ИЗМЕНЕНИЕ № 3

Группа Б21
ОСТ 108.030.133-84
ЭЛЕМЕНТЫ ТРУБНЫЕ ПОВЕРХНОСТЕЙ
НАГРЕВА ПАРОВЫХ КОТЛОВ ДАВЛЕ-
НИЕМ МЕНЕЕ 4 МПа, ВОДОГРЕЙНЫХ
КОТЛОВ И КОТЛОВ-УТИЛИЗАТОРОВ.
Технические требования

Черт. I

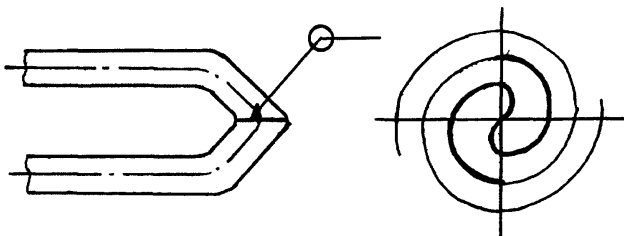
Пункт 4.4.2 дополнить абзацем (после первого): "Допускается вместо конкретного расположения стыков в чертеже обозначать зоны расположения стыковых сварных швов";

чертеж I заменить новым:

Черт.23

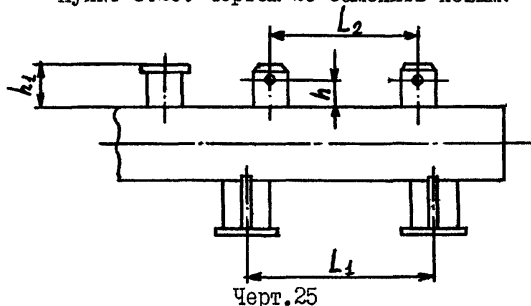
Пункт 5.27 дополнить новыми абзацами: "Прямолинейность коллектора проверяется по отклонению образующей его наружной поверхности от образца прямолинейности, в качестве которого может быть использован контрольный плаз.

Для коллекторов поверхностей нагрева разметку рядов отверстий под трубы или штуцера производить прямолинейно по линиям, проходящим через точки, находящиеся на оси крайних штуцеров или отверстий ряда. Предельно допустимое отклонение центра любого отверстия ряда (К) от натянутой струны не должно превышать 2 мм";
чертеж 23 заменить новым:
